Verkehrssituation Schulweg/Parkplatz vor der Grundschule Heidgraben

Kurzprotokoll zum Termin am 01.10.2021 um 07:30 Uhr mit Herrn Ravn vom Kreis Pinneberg, Fachdienst Verkehrslenkung

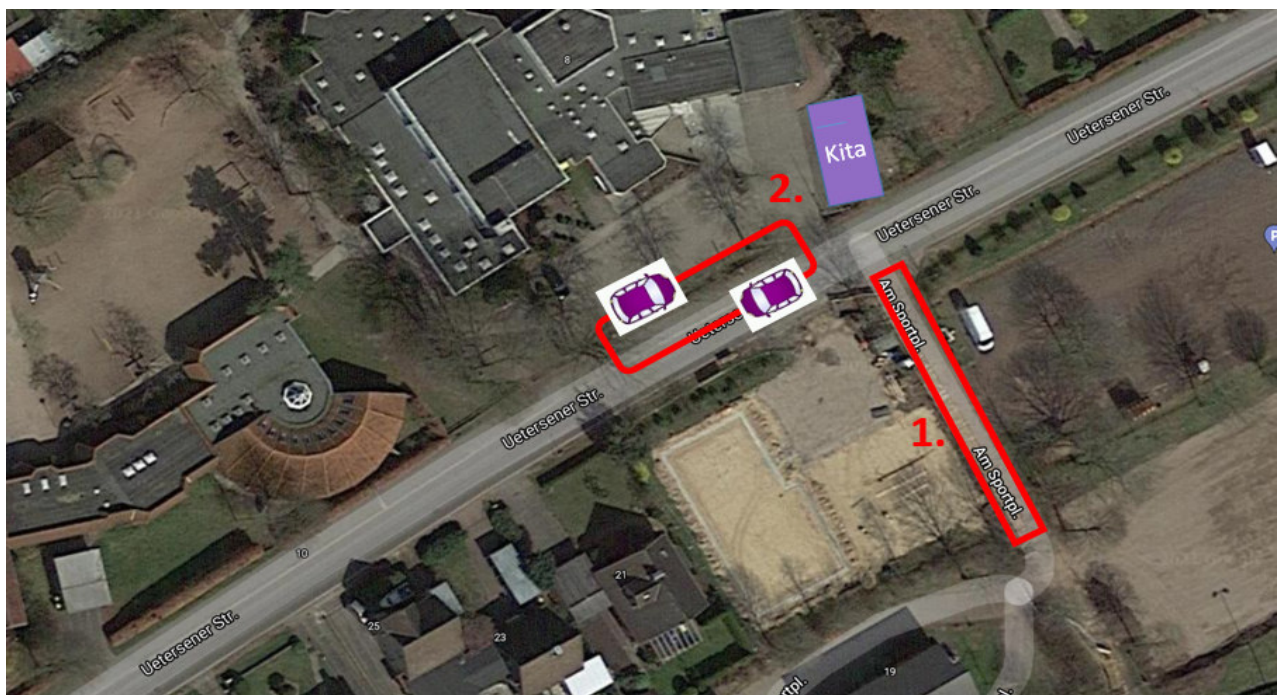
- Für die Kinder ist aber genau an dieser Stelle das Überqueren der Straße problematisch aus folgenden Gründen:
 - o Wenn die Kinder den Parkplatz verlassen wollen (roter Pfeil), gibt es keinen Fußweg. Die Kinder stehen also quasi direkt neben den Autos, die ebenfalls den Parkplatz verlassen wollen. Da es keinen Fußweg dort gibt, stellen sich die Kinder unwissentlich teilweise rechts oder links an die Parkplatzausfahrt (rote Punkte).

- o Die Kinder müssen gleichzeitig auf 4 Fahrtrichtungen achten. Zuzumuten wäre einem Erst-/Zweitklässler höchstens die Aufmerksamkeit auf 2 Fahrtrichtungen.

- Es gibt einen Fußweg entlang des großen Parkplatzes (blaue Balken). Der Fußweg würde dazu führen, dass die Kinder nicht zwischen den Fahrzeugen laufen, sondern auf einem eigenen Fußweg.
- Zusätzlich würde das Überqueren der Straße an der gekennzeichneten roten Stelle die Berücksichtigung von anfahrenden Autos auf 2 Fahrtrichtungen reduzieren. Die Kinder müssen nicht mehr 4 Fahrtrichtungen, sondern nur rechts und links im Blick haben.
- OPTION: Ein Zebrastreifen an dieser Stelle bringt zusätzliche Sicherheit und vielleicht auch Klarheit, dass die Autofahrer hier für die Schüler*innen anhalten müssen.

- Zusätzlich wäre es hilfreich, wenn der große Parkplatz nur auf der Vorderseite befahren und am Ende verlassen wird - sprich eine Art Einbahnstraße für die Parkplatzzufahrt. Die Einfahrt auf den großen Parkplatz ist sehr eng. Es ist schon schwierig, wenn ein Fahrzeug auf den Parkplatz einbiegt und ein anderes Fahrzeug den Parkplatz verlassen will. Wenn jetzt noch Kinder dazwischenstehen, wird es richtig kritisch.

1. Antragstellung zur Bewilligung eines Fußweges entlang des großen Parkplatzes (siehe blaue Balken oben). Damit entzerrt sich bereits die derzeitige Situation, dass die Kinder nicht mehr zwischen den Autos stehen müssen.
2. Anleitung der Schüler*innen, dass sie dann an dieser Stelle (roter Punkt) die Straße überqueren, weil nur 2 Fahrtrichtungen zu beachten sind.
3. Ein- und Ausfahrt zum großen Parkplatz wird entzerrt. Einfahrt vorn, Ausfahrt hinten. Auch damit schafft man mehr Platz und Sicherheit an dieser Stelle.

4. Im nächsten Schritt kann dann geprüft werden, ob an der rot markierten Stelle zusätzlich ein Zebrastreifen entstehen kann, um den Kindern zusätzliche Sicherheit zu geben und die Fahrzeughalter in die Pflicht zu nehmen. Gemäß StVO (siehe oben) ist der Zebrastreifen an dieser Stelle auch nicht grundsätzlich ausgeschlossen.
5. Ansonsten müsste man prüfen, ob der kleine Parkplatz vor der Kita gesperrt werden müsste, damit aus 4 Fahrtrichtungen schon einmal nur 3 werden.

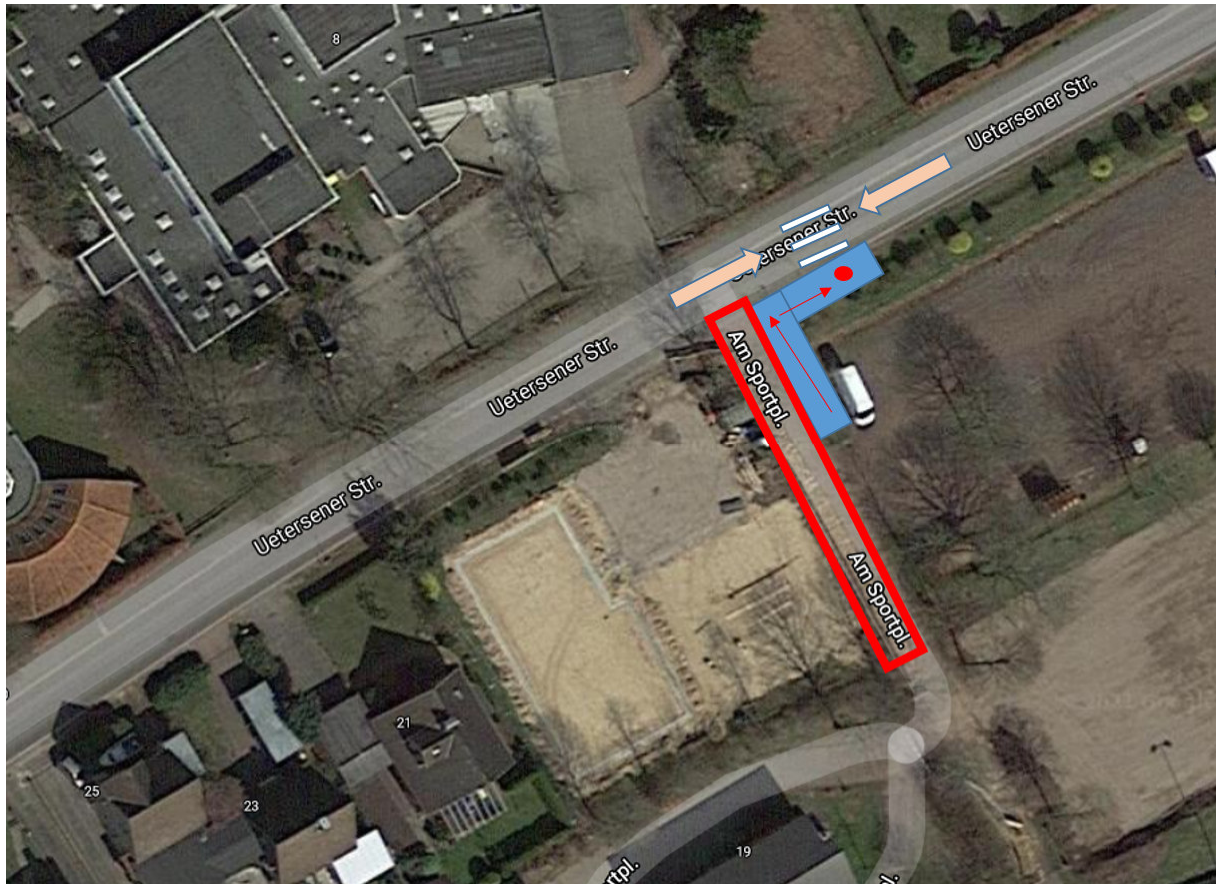
- Herr Ravn schlug 2 Handlungsoptionen vor:
 1. Die Stichstraße „Am Sportplatz“ wird komplett als Fahrzeugeinfahrt gesperrt. Dies hätte den Vorteil, dass die Eltern ihre Kinder weiterhin auf den großen Parkplatz bringen können, dafür aber die Einfahrt am Ende Richtung Marktreff nutzen. Die Kinder können wie gewohnt den Parkplatz über diese Stichstraße verlassen, müssen aber keine Sorge um hereinfahrende Fahrzeuge haben.

2. Man richtet auf dem schulseitigen Parkplatz eine „kiss and go“-Zone ein. Das würde bedeuten, dass man baulich zwei Zufahrten benötigt, damit die Fahrzeuge auf der einen Seite hereinfahren, die Kinder aussteigen und die Fahrzeuge auf der anderen Seite den Parkplatz wieder verlassen (Einbahnstraßen-System). Dies hätte den Vorteil, dass die Kinder bereits auf dem Schulgelände sind und keine Straßen mehr überqueren müssen. Für die Eltern, die ihre Kinder zur Kita bringen, könnten die festen Parkplätze genutzt werden, die derzeit noch als Feuerwehr-Parkplätze gesperrt sind. Heißt, die Kita-Eltern können rechts parken (Iila) und die Kita-Kinder abgeben und der „Schulverkehr“ würde daneben ablaufen.

- Beide Optionen müssten einmal mit der Gemeinde besprochen werden.
